D1, odpočívka Stránecká Zhoř vlevo, km 137

Příloha k č. j. MD-5776/2026-940/5 ze dne 20. 2. 2026

STAVBA:	VÝKRES:
	Změna dopravního značení - doplnění parkovacích stání pro kamiony na odpočívkách	Situace - D1 km 137 - Stránecká Zhoř vlevo
	DATUM:	MĚŘÍTKO:
	20.02.2026	1 : 500

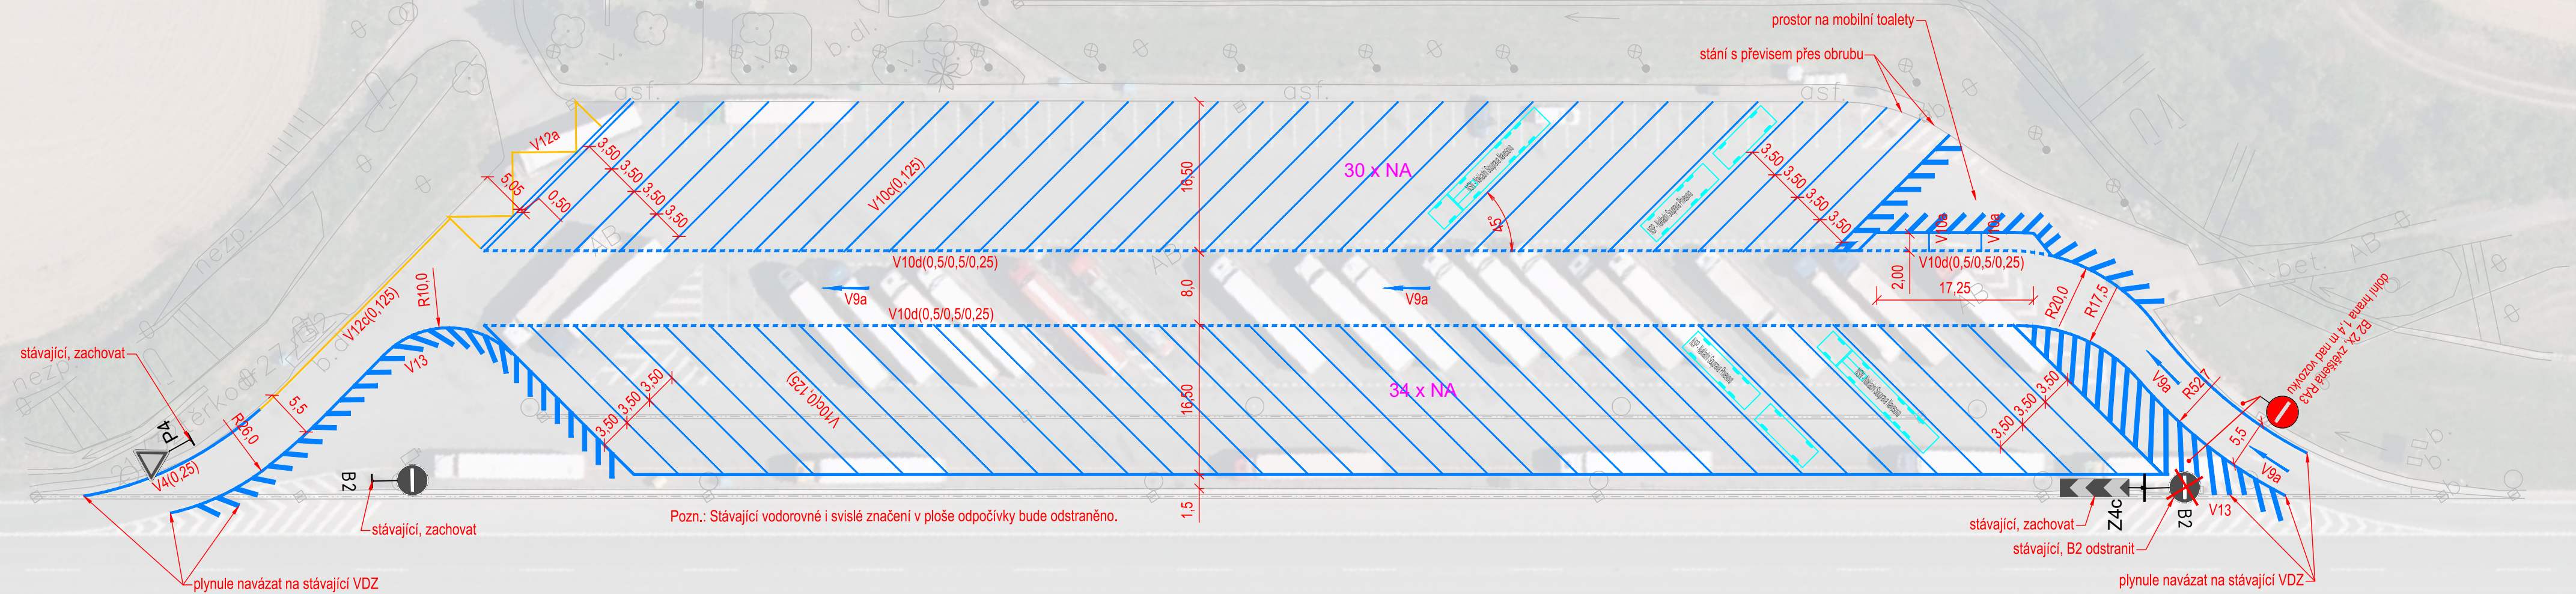
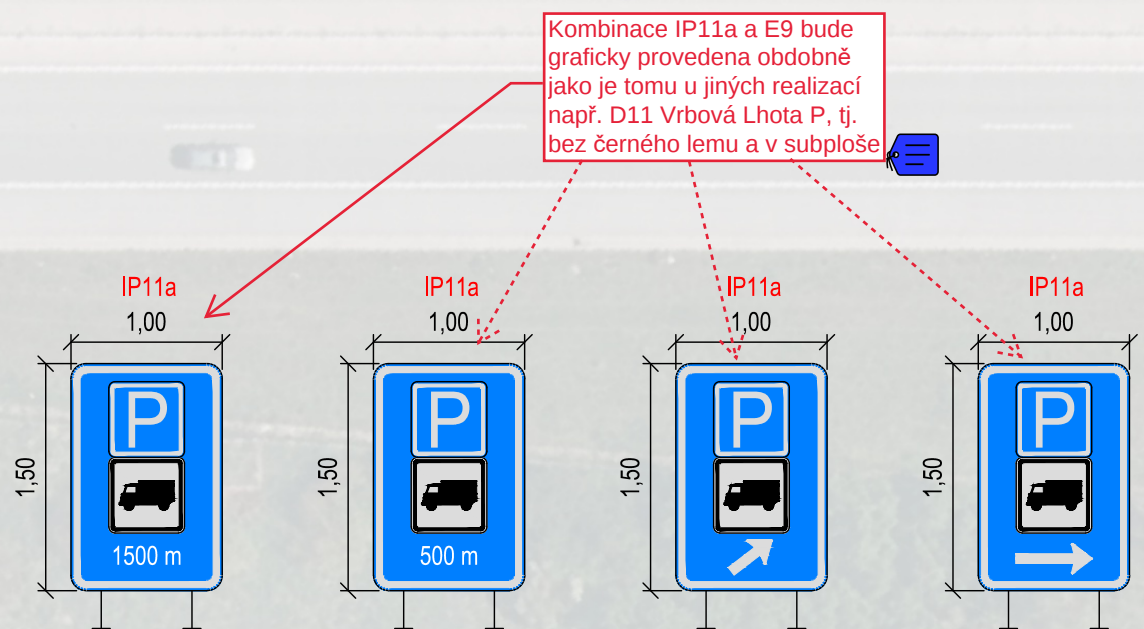
NAHRADIT STÁVAJÍCÍ IJ18a, IJ18b, IJ18c ZA ATYPICKÉ IP11a VE STÁVAJÍCÍM UMÍSTĚNÍ

STÁVAJÍCÍ STAV:	NÁVRH:
58 x OA	3 x OA
6 x KARAVAN	0 x KARAVAN
5 x BUS	0 x BUS
23 x NA	64 x NA
